直江津港(一部変更)

1. 概要

LNG受入基地の立地要請等、直江津港を取り巻く状況の変化に対応するため、荒浜ふ頭地区において、公共埠頭計画、危険物取扱施設計画、水域施設計画、臨港交通施設計画、港湾環境整備施設計画、土地造成及び土地利用計画を変更する。

【今回計画図】

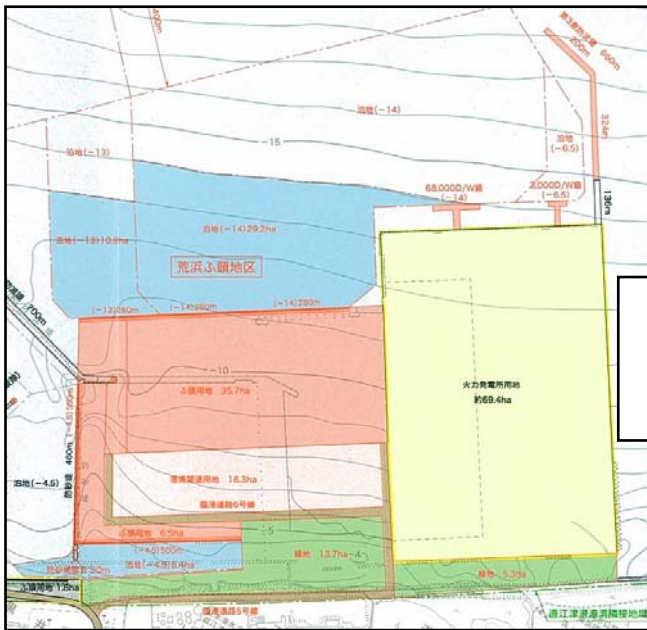
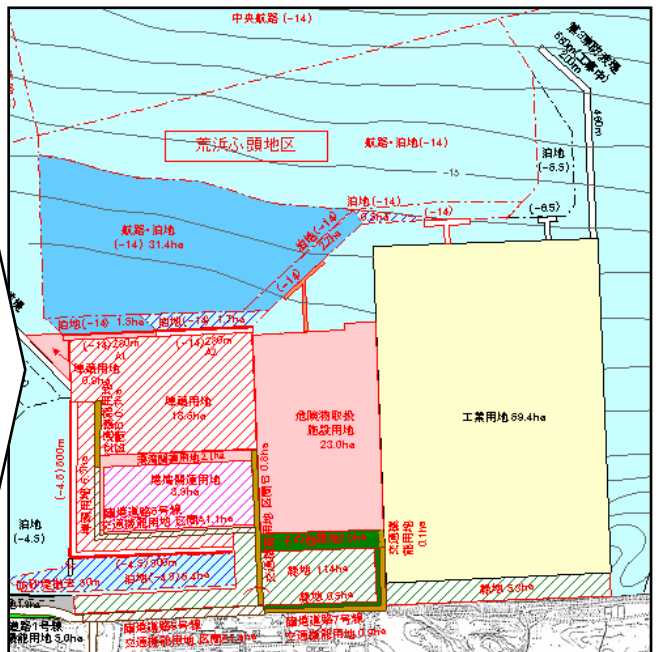
- 水深 14m 岸壁 2 パース 延長 560m [既定計画の変更計画]
- 水深 13m 岸壁 1 パース 延長 260m [削除]
- 埠頭用地 20ha(荷捌き施設用地及び保管施設用地)
(うち 19ha 既定計画) [既定計画の変更計画]

- 水深 14m ドルフィン 1 パース(専用) [新規計画]
- 危険物取扱施設用地 23ha [新規計画]
